AVIS RELATIF À LA PROTECTION CONTRE LES EVENTUELS EFFETS NOCIFS ET NUISANCES PROVOQUÉS PAR LES RAYONNEMENTS NON IONISANTS GÉNÉRÉS PAR DES ANTENNES ÉMETTRICES STATIONNAIRES

Commune : MALMEDY - Exploitant : TELENET GROUP

Référence exploitant : LG2217P

Rapport n° 5108 / 2023

Figure 1 : Vue en plan des lieux de séjour et des points de contrôle

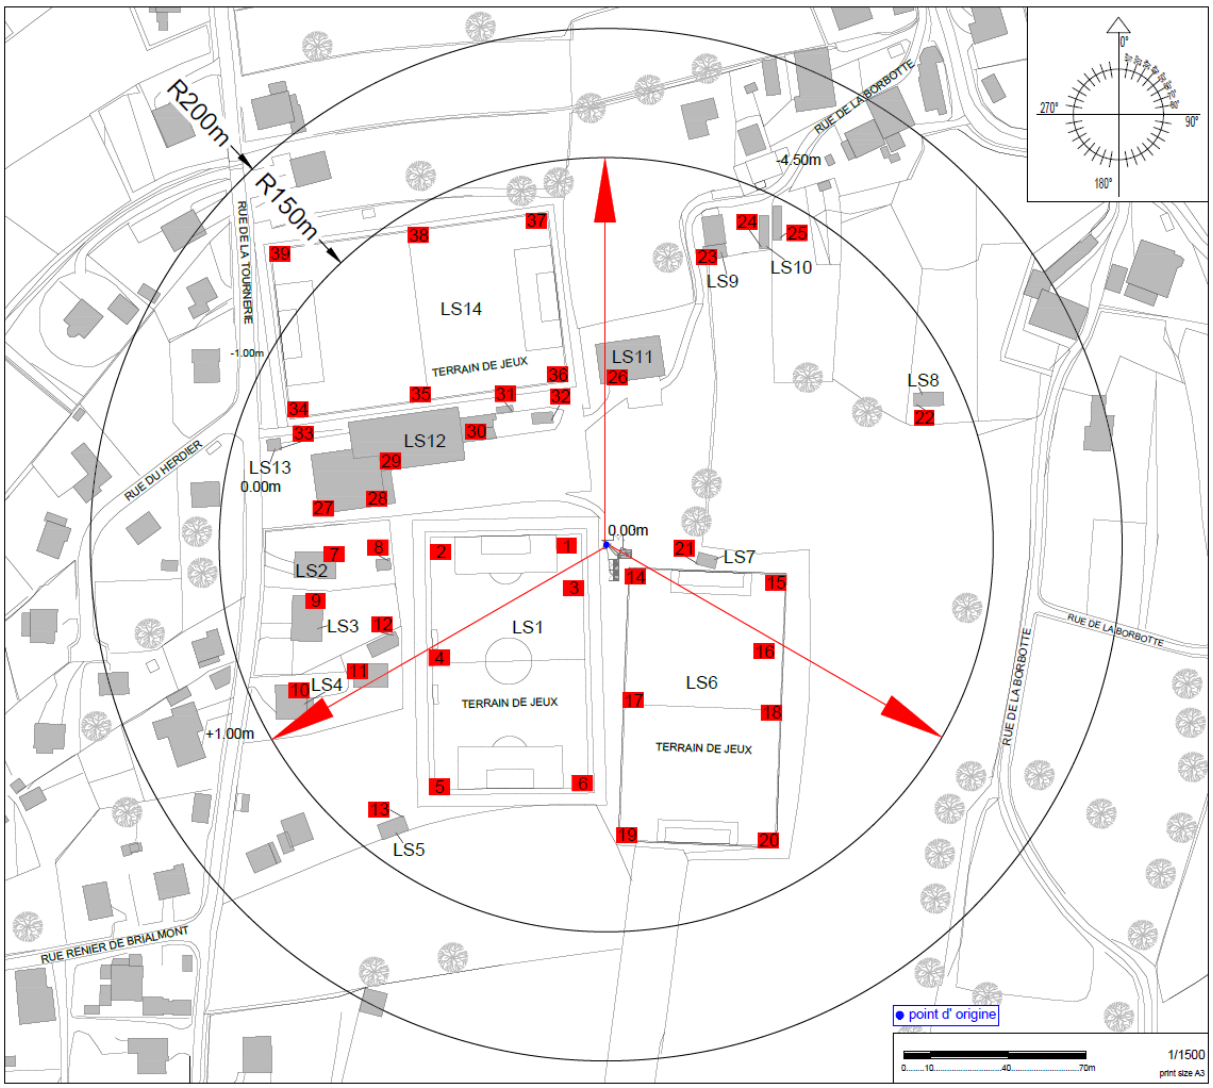
- le numéro du point de contrôle repris sur un des plans de la figure 1;
- le numéro du LS dans lequel se trouve le point de contrôle de la 1ère colonne ;
- l'atténuation d'obstacle prise en compte pour le calcul de l'indice d'exposition dans le LS ;
- le résultat du calcul de l'indice d'exposition.

N° point de contrôle	LS	Atténuation (dB)	Indice d'exposition relatif à la limite par installation IE_i
37	LS14	0,0	0,984
5	LS1	0,0	0,910
11	LS4	3,0	0,736
18	LS6	0,0	0,717
20	LS6	0,0	0,620
38	LS14	0,0	0,552
9	LS3	3,0	0,545
10	LS4	3,0	0,513
7	LS2	3,0	0,502
12	LS4	3,0	0,481
28	LS12	3,0	0,456
13	LS5	3,0	0,392
19	LS6	0,0	0,386
27	LS12	3,0	0,361
23	LS9	3,0	0,348
34	LS14	0,0	0,321
24	LS10	3,0	0,315
6	LS1	0,0	0,286
25	LS10	3,0	0,285
29	LS12	3,0	0,269
4	LS1	0,0	0,267
35	LS14	0,0	0,234
39	LS14	0,0	0,217
8	LS2	3,0	0,201
3	LS1	0,0	0,199
33	LS13	3,0	0,194
16	LS6	0,0	0,176
14	LS6	0,0	0,136
15	LS6	0,0	0,128
36	LS14	0,0	0,123
26	LS11	3,0	0,117
21	LS7	3,0	0,100
1	LS1	0,0	0,096
2	LS1	0,0	0,095
22	LS8	3,0	0,086

En ce qui concerne les antennes de l'installation mentionnées dans le tableau 1, la distance maximale à laquelle la limite pourrait être atteinte, à l'extérieur, est égale à 138,0 m. S'il n'y a pas de LS à une distance inférieure, les antennes respectent forcément la limite d'immission.

Dans le cas des LS situés à l'intérieur des bâtiments, une atténuation d'obstacle est prise en compte et il en résulte que la distance maximale à laquelle la limite pourrait être atteinte se réduit à 97,7 m.

Les résultats de l'évaluation décrite au paragraphe 4 indiquent que les antennes émettrices stationnaires de l'installation faisant l'objet du présent avis ne produisent pas, dans un lieu de séjour, un rayonnement électromagnétique maximum supérieur aux limites fixées à l'article 4 du décret.

En conclusion, les antennes émettrices stationnaires faisant partie de l'installation référencée dans le paragraphe 2 et dont les caractéristiques techniques sont résumées dans le tableau 1 **respectent les limites d'immission** fixées à l'article 4 du décret du 8 décembre 2022 (M.B. du 16.12.2022) modifiant le décret du 3 avril 2009 relatif à la protection contre les éventuels effets nocifs et nuisances provoqués par les rayonnements non ionisants générés par des antennes émettrices stationnaires.

Figure 2 : Vue en plan des installations d'antennes dans un rayon de 300 mètres autour de l'installation faisant l'objet de la demande d'avis

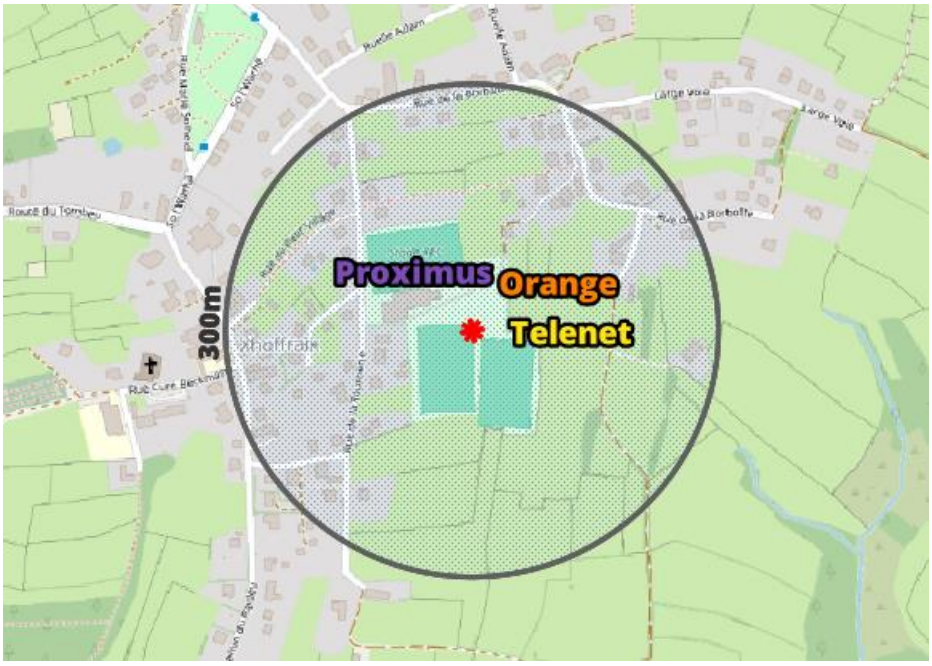
Le plan en projection verticale de la figure 2 indique la localisation des antennes actives éventuelles visées par le décret et situées dans un rayon de 300 mètres autour de l'installation référencée dans le paragraphe 2. Les données de localisation de ces antennes et les avis correspondant sont accessibles via le cadastre en ligne des antennes émettrices stationnaires[6].

Compte tenu du nombre d'installations localisées dans la figure 2, il apparaît que l'intensité du rayonnement électromagnétique généré, dans les lieux de séjour situés à proximité de l'installation référencée dans le paragraphe 2, par l'ensemble des antennes émettrices stationnaires de l'ensemble des exploitants du même site d'antennes émettrices stationnaires respecte la limite fixée à l'article 4, § 2 du décret.
